SACHSENRING

MITTEILUNGEN DES VEB SACHSENRING AUTOMOBILWERKE ZWICKAU

Tr. 117 I und A 50

Abdeckblech 4172 698 04

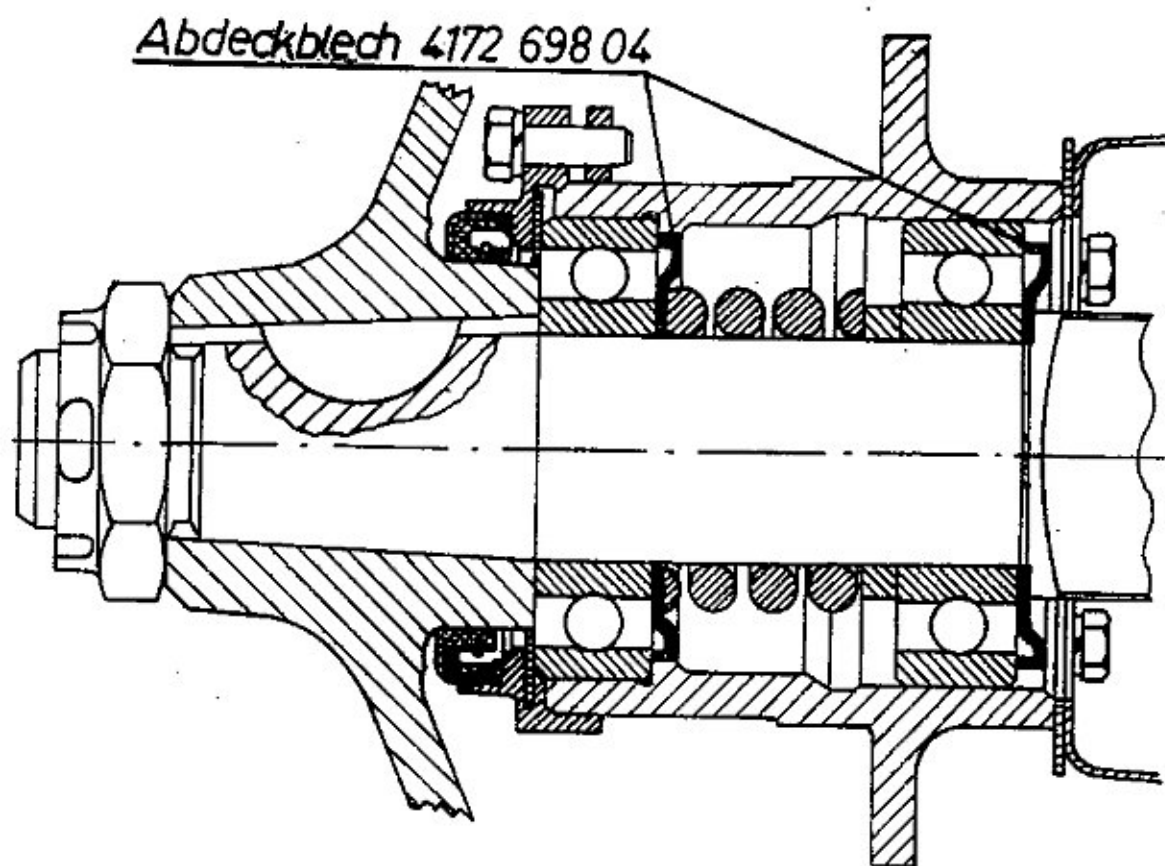
Ab Fahrgestell-Nr. 62-15 590 Limousine und 62-71 739 Kombi wird o. a. Abdeckblech in die Schwenklager zur Abdeckung der Rillenkugellager 6206 C 2 eingebaut. Die Anordnung können Sie aus untenstehender Skizze ersehen. Mit dieser Maßnahme wird eine gute Abdichtung zur Radbremse erreicht und ein Verölen derselben vermieden. Der Einbau in ältere Fahrzeuge ist möglich.
